Krycí list ZBV

II/273 Střemy, most ev.č. 273-005 přes potok před obcí Střemy

SO 201 - Most ev.č. 2399-1

Iniciátor Změny: Zhotovitel
Předmět Změny: Zajištění stavební jámy

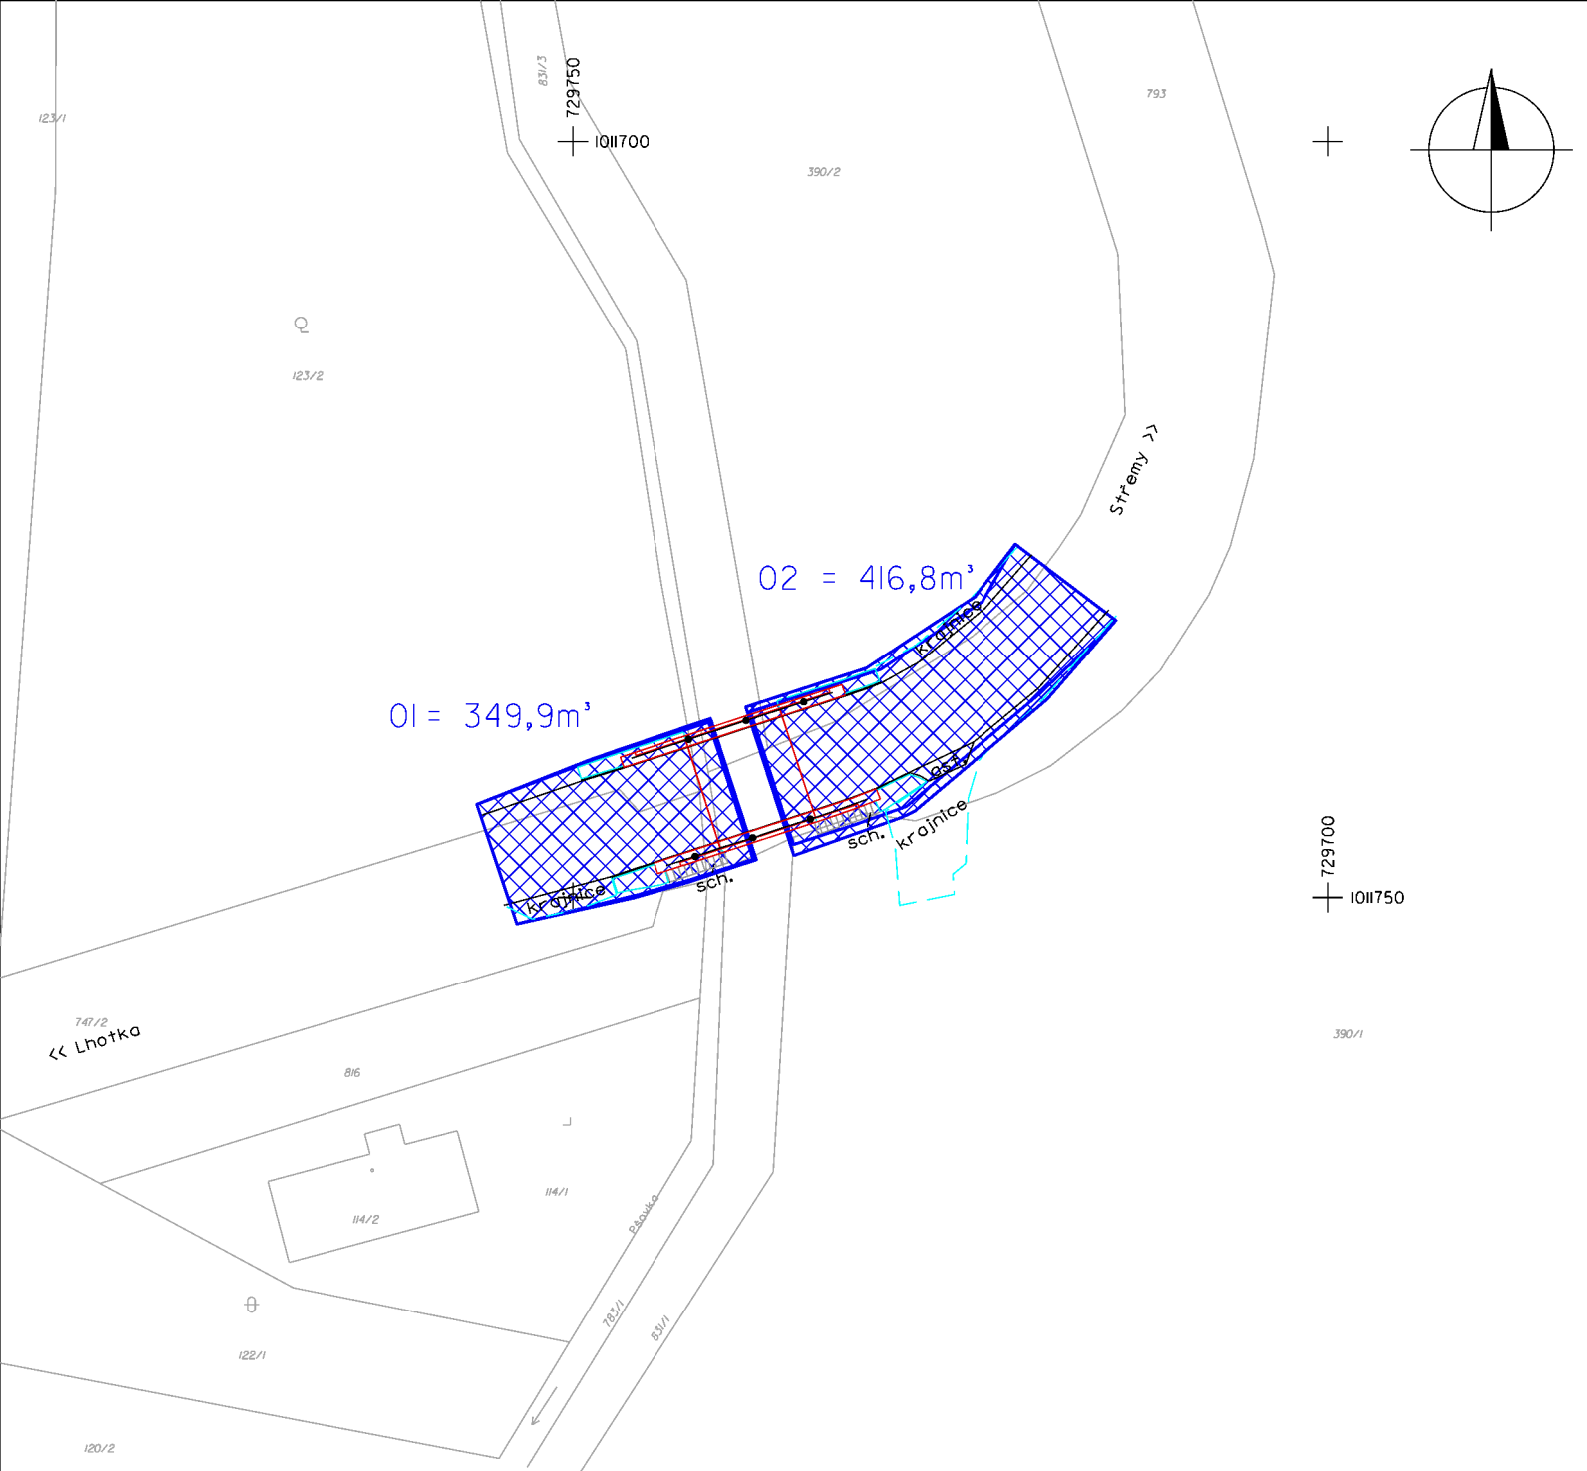
Triangle Volume Report

Cut: 349,92 cu m

Cut: 416,77 cu m

- Polohopis
- Zpevněná plocha
- most
- Krajnice
- odkop stavební jámy

Určení kubatury jámy		
název		objem (m ³)
výkop O1 + O2		766.7
